DODATEK č. 1 ke SMLOUVĚ O DÍLO

„ZŠ T. G. Masaryka - objekt Bělohorská 174 - výměna části oken“

ZMĚNOVÝ LIST				1
Název	Meziokenní vložky + výztužné sloupky u pozic F1,F2,F3,F4			
ZHOTOVITEL	DOMISTAV CZ a.s, Foerstrova 897/2, 500 02 Hradec Králové			
STAVBA	ZŠ T. G. Masaryka - objekt Bělohorská 174 - výměna částí oken			
MÍSTO	ul. Bělohorská 162/174, Praha 6 – Břevnov			
Důvod změny: Po odstranění vnitřního obkladu exteriérové římsy mezi sestavami F1/F2 a F3/F4 byla zjištěna degradovaná konstrukce – (tesařská rámová konstrukce vyplněná minerální vatou + OSB desky značně poškozené od dlouhodobého zatékání)				
Technický popis: - GP odsouhlasena podoba navržené systémové „panelové konstrukce“ (2x9mm překližky, výztužné hranoly 60x60, tepelná izolace - polyuretanová pěna vyráběná technologií PIR, $U = 0,76 \text{ Wm}^2\text{K}$) - stávající degradované tesařská rámová konstrukce a OSB desky budou odstraněny - zároveň s instalací sestav F1 - F4 včetně nových systémových panelových konstrukcí budou osazovány dřevěné sloupky na celou výšku rozšířených sestav 56x184 - dle zpracovaného návrhu

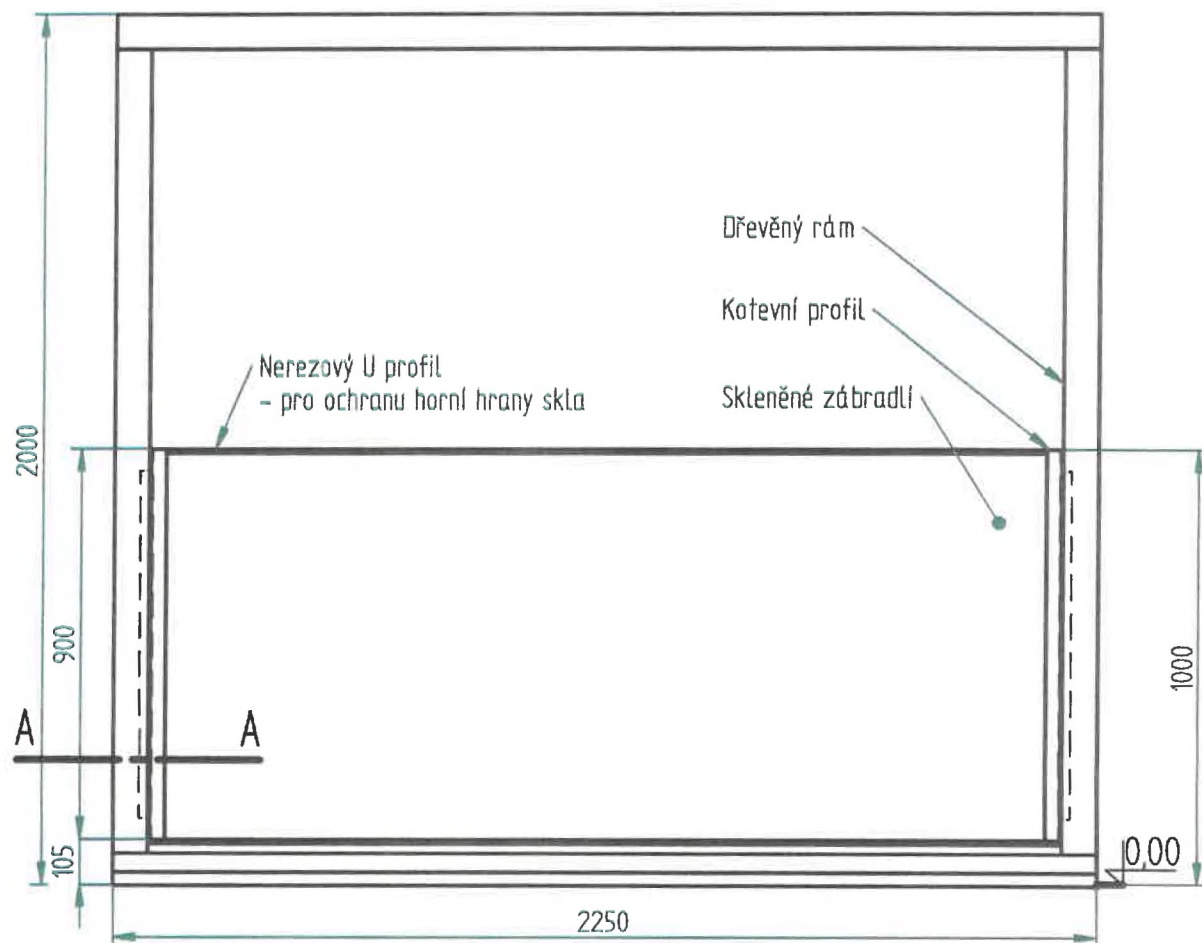
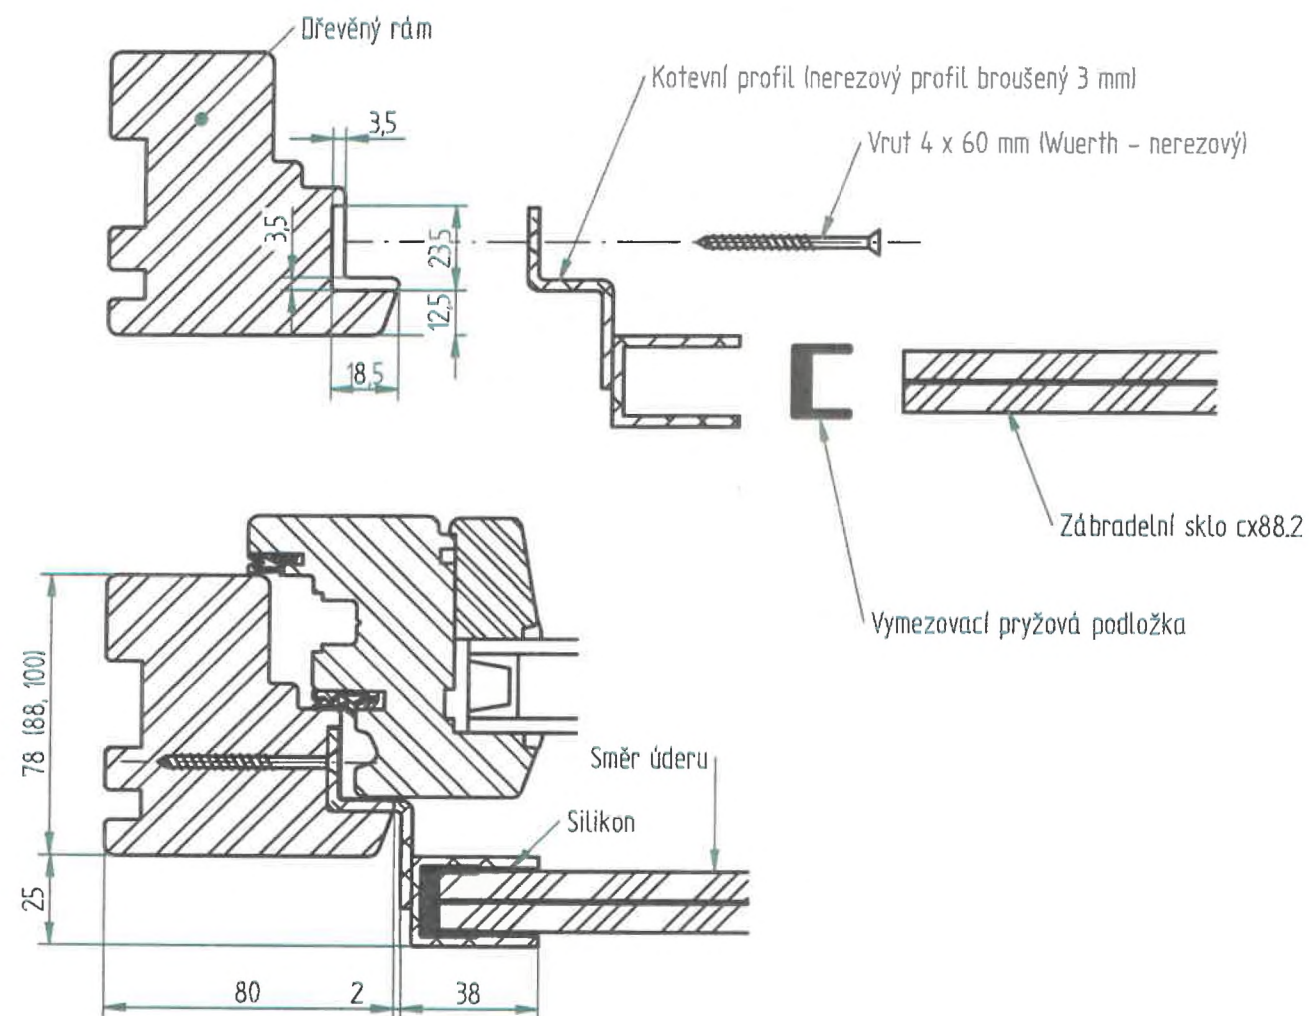
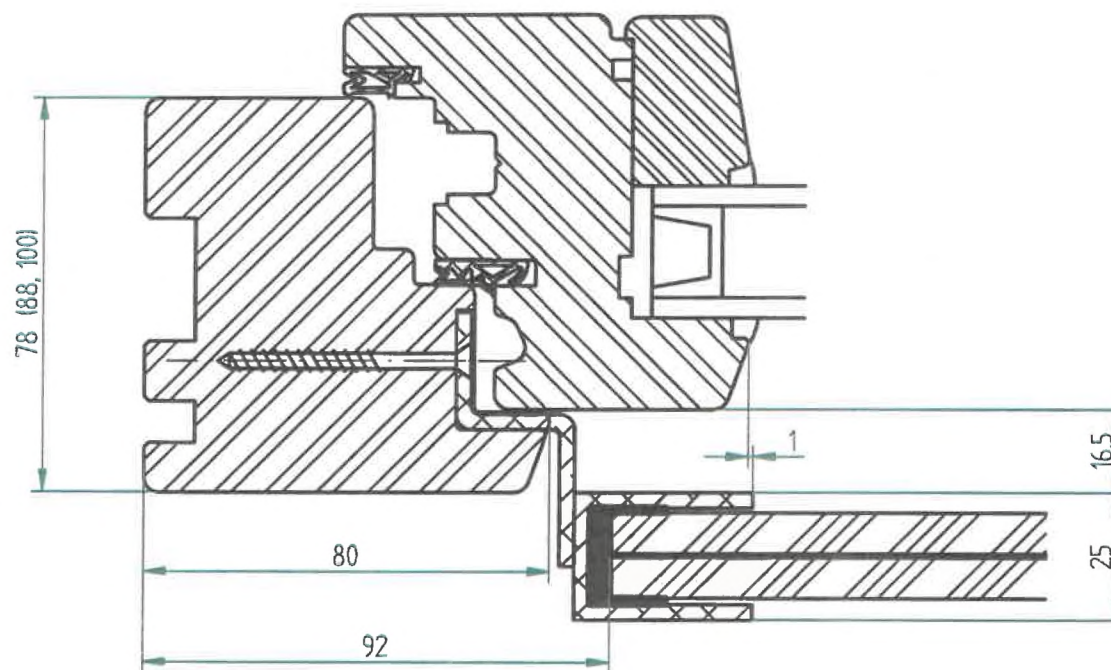
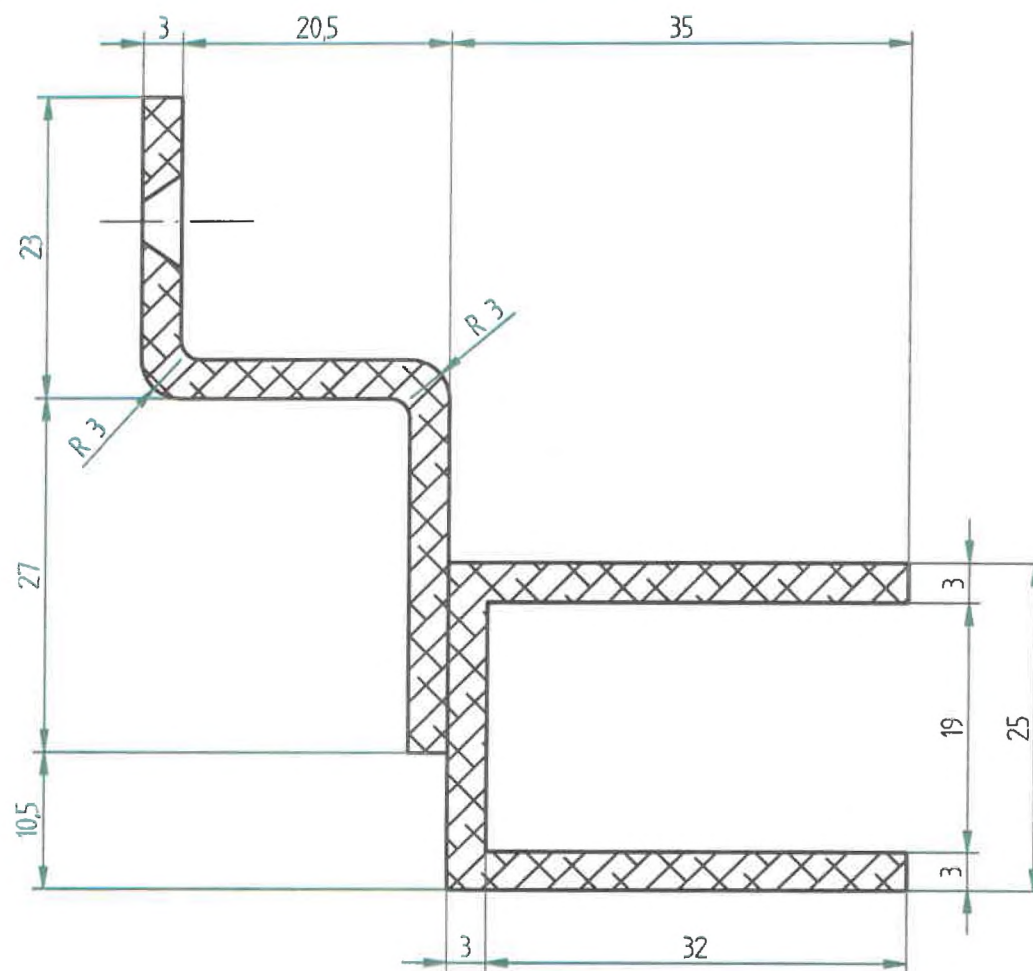
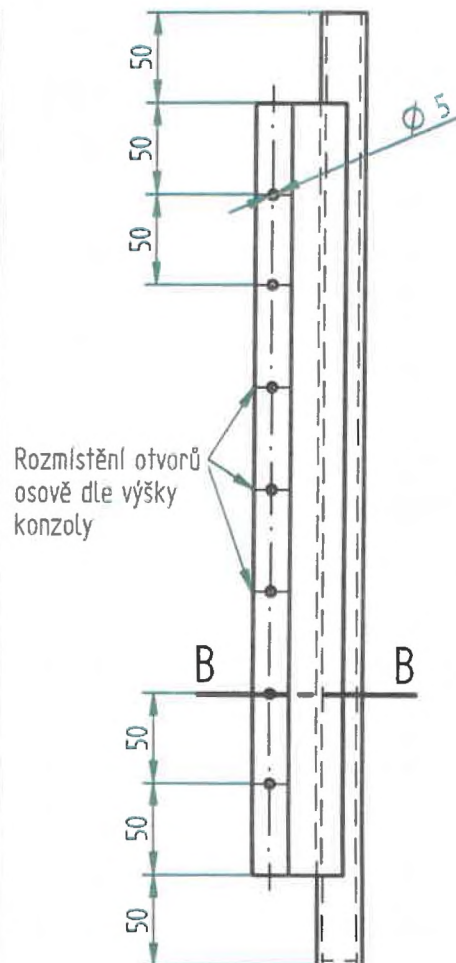
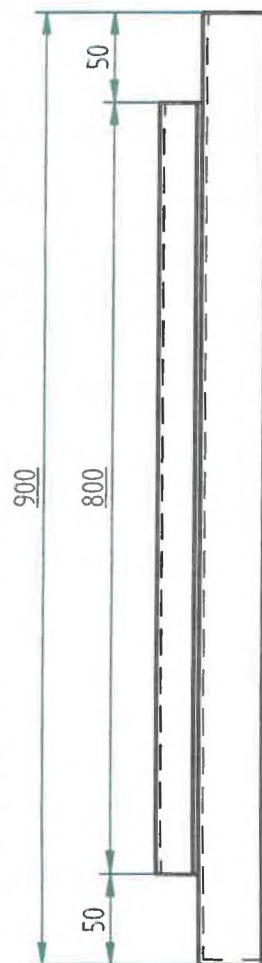
ZMĚNOVÝ LIST		3	
NÁZEV	Záměna okenní mříže sestavy F7		
ZHOTOVITEL	DOMISTAV CZ a.s, Foerstrova 897/2, 500 02 Hradec Králové		
STAVBA	ZŠ T. G. Masaryka - objekt Bělohorská 174 - výměna části oken		
MÍSTO	ul. Bělohorská 162/174, Praha 6 – Břevnov		
Důvod změny: Po zahájení prací zhotovitelem navržena úprava - náhrada repase mříže okna sestavy F7 - řešení odsouhlaseno GP i zástupci provozu MŠ			
Technický popis: Náhrada původní navržené repase ocelové mříže z původního okna sestavy F7 Repase mříže bude nahrazena skleněným zábradlím z bezpečnostního skla instalované před malé sklopné okno. Výrobek bude kotven k okenímu rámu nerezovými profily (kotvení bude pohledově skryté). Bude provedena úprava rámu pro osazení systémových kotev zábradlí. Velikost i umístění skla navržena GP s ohledem na zajištění přístupu vzduchu k plynovým kotlům umístěným v místnosti			
Přílohy: Cenový rozpočet - ZL 03			
Vliv na smluvní cenu: ANO

4	K	767R03	Systémové skleněné zábradlí z bezpečnostního lepeného skla před malé otevíravé sklopné křídlo okenní sestavy F7 kotvené k upravenému okennímu rámu nerezovými profily	kompl.	1,000
---	---	--------	---	--------	-------

VÝKRES MARKÝZY, M 1:25

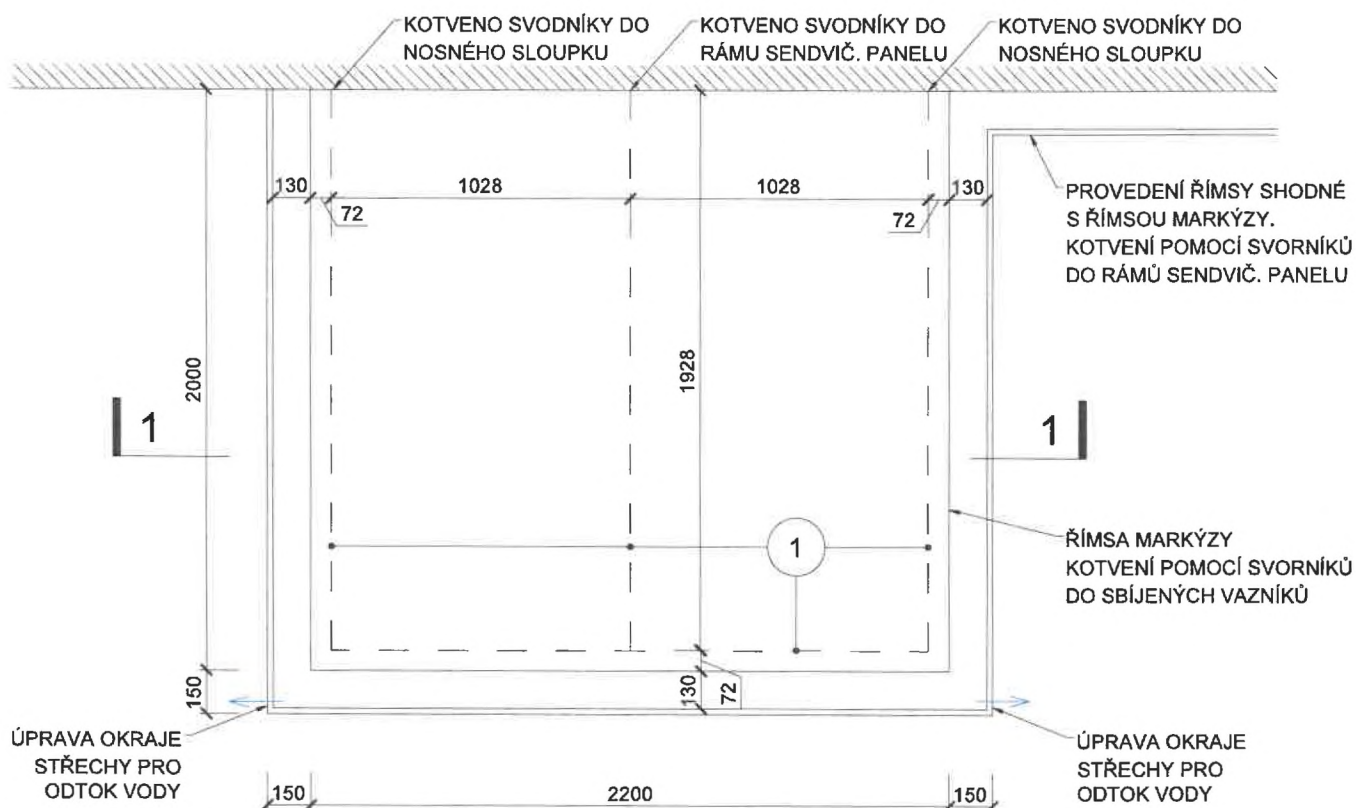
ZMĚNOVÝ LIST		4	
Název	Nová markýza nad vstupem + profilace římsy		
ZHOTOVITEL	DOMISTAV CZ a.s, Foerstrova 897/2, 500 02 Hradec Králové		
STAVBA	ZŠ T. G. Masaryka - objekt Bělohorská 174 - výměna části oken		
MÍSTO	ul. Bělohorská 162/174, Praha 6 – Břevnov		
Důvod změny:	Po zahájení prací a obnažení nosné konstrukce stříšky nad hlavním vstupem do objektu (markýzy) bylo zjištěno poškození od dlouhodobého zatékání a působení hmyzu. Samotná profilace římsy z OSB desek byla také poškozena. Dle PD se měla markýza demontovat a vrátit celá zpět, oplechování římsy - klempířský prvek K11 nový. Nutné vyrobit novou konstrukci markýzy i profilaci římsy pro možnost obložení plechem.		
Technický popis:	Projektantem byla navržena nová nosná konstrukce myrkýzy i profilace římsy. Konstrukce vytvořené ze sbíjených vazníků -KVH profily, voděvzodorné překližka, podhledová strana z fasádní desky CEMBRIT, zeshora plechová falcovaná krytina vč. separační vrstvy. Myrkýza bude ve shodném barevném i tvarovém provedení jako původní , bude kotvená do nosných sloupků sendvičového panelu, bude zavěšena na původní táhla kotvené do fasády.

Přílohy:	Cenový rozpočet - ZL 04		
Vliv na smluvní cenu:	ANO		
	cena bez DPH	DPH	cena vč. DPH
Změnou vyvolaný odpočet smluvní ceny díla:	-13 232,70	-2 778,87	-16 011,57
Změnou vyvolaný přípočet smluvní ceny díla:	94 939,02	19 937,19	114 876,21
Celkem	81 706,32	17 158,33	98 864,65
Vliv na dopracování PD:	Ano - projektant provedl návrh konstrukce nové markýzy.		
Vliv na termín výstavby:	Bez vlivu na termín dokončení díla.
